(仮称) 千葉袖ヶ浦天然ガス発電所建設計画 環境影響評価準備書  
委員から寄せられた質疑・意見に対する事業者の見解

令和 4 年 5 月 31 日提出  
株式会社千葉袖ヶ浦パワー

昆虫類トラップ調査地点の概要

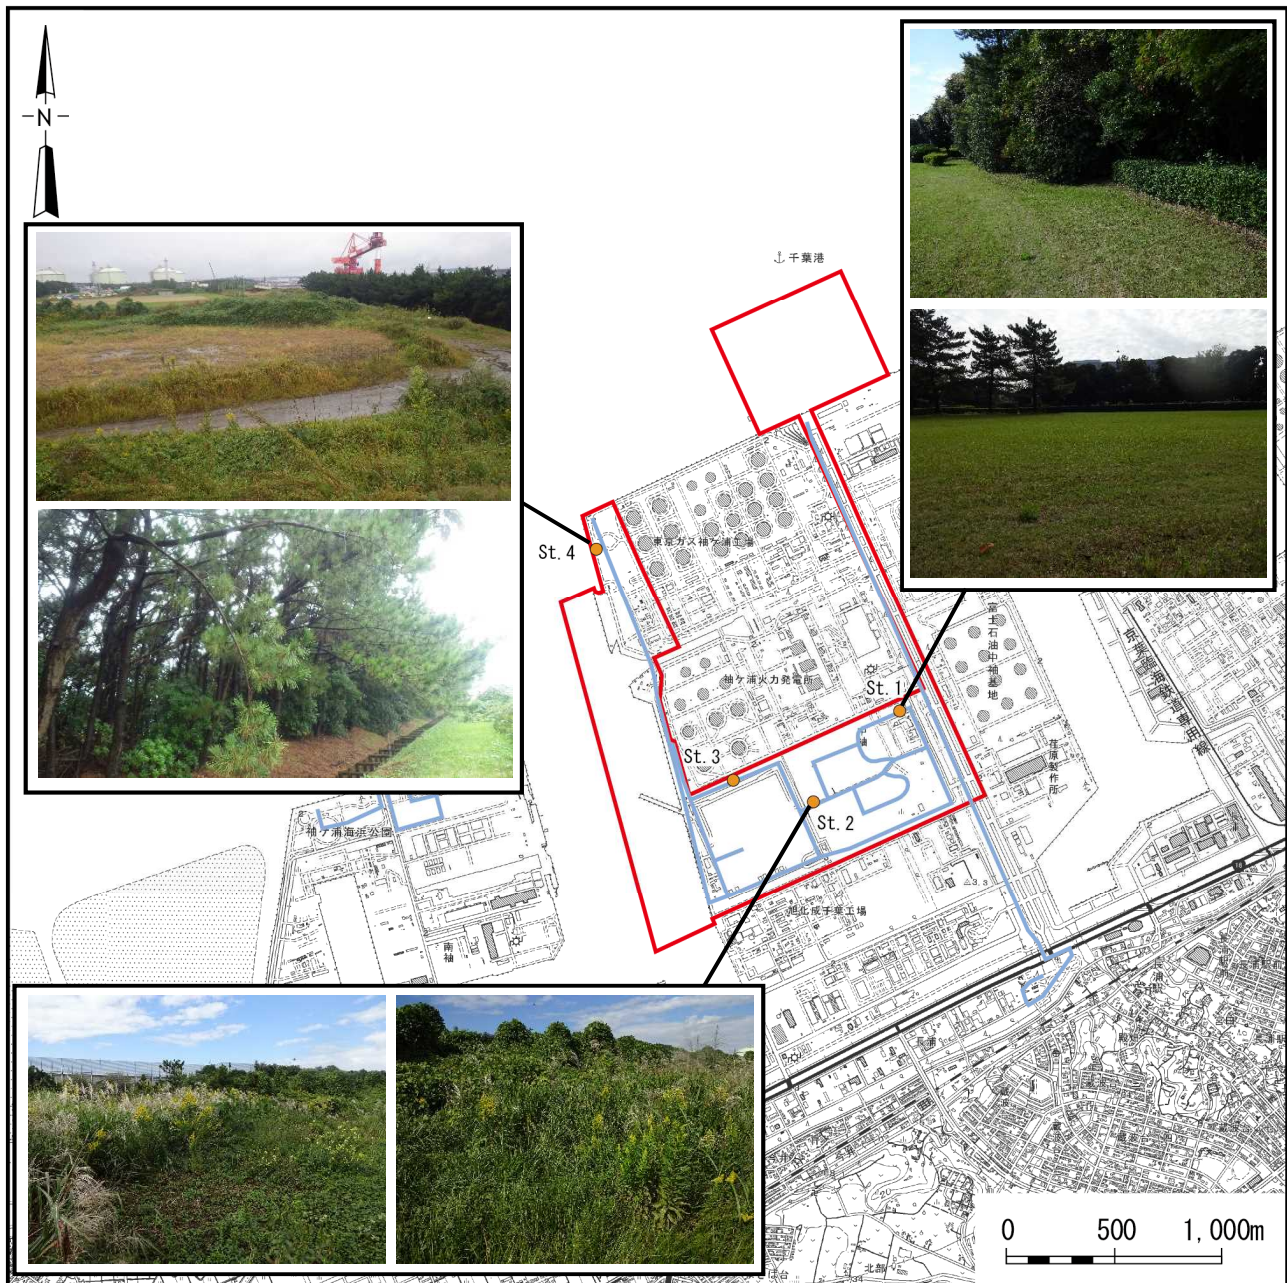
No.	項目	細目	質疑・意見の概要	事業者の見解	備考
14	調査、予測及び評価	水環境	(4月22日現地調査での質疑・意見) 近隣発電所のように表層放流としないのは何故か。近隣発電所の放水口につなげることもできたのではないか。	(4月22日現地調査での回答) 本事業においては、工事が与える影響を少なくするとともに、周辺には盤洲干潟や藻場が存在するため、温排水の拡散範囲を小さくすることを主目的に放水方式を検討し、水中放水方式を採用する計画としました。 近隣には既に表層放水を行っている事業者が存在することから、仮に当社が新たに表層放水方式の放水口を新たに設ける場合、大規模な護岸改変が必要となります。 また、近隣の既設放水口へ接続した場合、護岸改変の影響は最小限に抑えることができますが、表層放水方式であることから水中放水方式と比べると温排水の拡散範囲は相当程度大きくなる考えられます。	
15	調査、予測及び評価	水環境	(4月22日現地調査での質疑・意見) 重畳予測は、他社が実施した温排水予測結果と重ねたのか。	(4月22日現地調査での回答) 他社より放水口諸元(排水量、放水口の形状等)のみの情報を受領し、当社の放水口諸元も含めたシミュレーション条件を設定した予測を行っています。	
16	調査、予測及び評価	水環境	(4月22日現地調査での質疑・意見) 表層放水と水中放水が合わさってもシミュレーションできるのか。	(4月22日現地調査での回答) 電力中央研究所が開発した3次元予測シミュレーションモデルであり、表層放水と水中放水が混在しても予測可能なシミュレーションモデルを採用しております。	
17	調査、予測及び評価	動物・植物	(4月22日現地調査後の質疑・意見) 陸生動物調査位置(昆虫)について(準備書474p)、調査地点(ベイトトラップ調査とライトトラップ調査)の場所の修正を求めます。 現地調査から草原地に低木が帯状に生育しているのが確認できました。 現在の調査地は低木林が含まれておらず昆虫相を過小評価する可能性があります。 鳥類調査地点(準備書471p)と同じ場所に変更するか追加してください。	(4月22日現地調査後の追加回答) 陸生生物(昆虫類)のベイトトラップ及びライトトラップの調査地点につきましては、「発電所アセスの手引」において「調査地域内における動物相の概略を把握する観点から、野生動物の生息環境を網羅する調査地点、調査区又は経路を設定する」とされております。 これを踏まえ、準備書p983~985に記載の通り、調査範囲における代表的な環境として、St.1は公園(広場)及び植栽樹群(常緑広葉樹)、St.2はチガヤ群落及びオギ群落、St.3は植栽樹群(常緑広葉樹)、St.4は植栽樹群(常緑針葉樹)に設定しております。 現地調査よりご指摘いただいた場所(準備書p966~967記載の鳥類調査地点Pt.3付近)(以下「該当場所」という。)は、草地とまばらな低木が生育している環境となっておりますが昆虫類の調査地点St.1は樹林地と草地が隣接している環境、St.2は低茎及び中高茎草地が広がる環境、St.4は低木がまばらに生育している環境であり、これらの地点を調査すること	添付資料参照

No.	項目	細目	質疑・意見の概要	事業者の見解	備考
				<p>により該当場所に生息する昆虫類の状況を網羅できているものと考えております。</p> <p>また、陸生生物(昆虫類)の調査は、ベイトトラップ調査及びライトトラップ調査のほか、該当場所を含むエリアにおいて一般採集調査を行い、スウィーピング法、ビーティング法等による採集、目視観察及び鳴き声による確認を行っております。</p> <p>以上のことから、調査地域の環境を踏まえた調査地点を設定し、動物相の概況は把握できているものと考えております。</p>	
18	調査、予測及び評価	景観	<p>(3月18日委員会での質疑・意見)</p> <p>煙突はそれほど目立たないことが分かった。その反面、準備書 p.1296 の袖ヶ浦海浜公園からのフォトモンタージュにおいて、建屋のボリュームがあり奥に見える山の稜線に被ってしまっているのが目立つ。他の色彩でもフォトモンタージュを検討していれば、その結果を図書に載せてこれが一番影響がない、目立たないということが示せれば、より分かりやすいと思う。</p>	<p>(3月18日委員会での回答)</p> <p>色彩については、「袖ヶ浦市景観計画」と整合が図れる色として決めたものですので、他の色でのフォトモンタージュは作成していません。</p>	
19	調査、予測及び評価	景観	<p>(3月18日委員会での質疑・意見)</p> <p>景観計画の色も単体の色ではなく、同じ白でも幅がある。少し暗めの白と明るめの白を比べるだけでもずいぶん違う。景観計画に示された色彩の範囲内でもう少し検討いただいた方が良かったと思った。</p>	<p>(3月18日委員会での回答)</p> <p>-</p> <p>(3月18日委員会後の追加回答)</p> <p>色彩については、現段階ではイメージの検討に留まっており、明度・彩度等の具体的な内容は、今後「袖ヶ浦市景観条例」に基づく事前相談を通じて検討を進めてまいります。</p>	
20	事後調査	-	<p>(3月18日委員会での質疑・意見)</p> <p>準備書 p.1364 以降で、事後調査は全て実施しないとなっている。それぞれの項目について、準備書 p.1363 に記載されている事後調査を実施する4つの条件との関連が分かるような一覧表はないのか。</p>	<p>(3月18日委員会での回答)</p> <p>準備書 p.1364 以降の理由欄に「予測手法は、」と書いてあるものは p.1364 の1つ目の条件に該当します。「保全措置を講じることから、」とあるものは、p.1364 の2つ目の条件に該当します。そのため、文章としては該当する項目が分かるようになっていると考えます。</p>
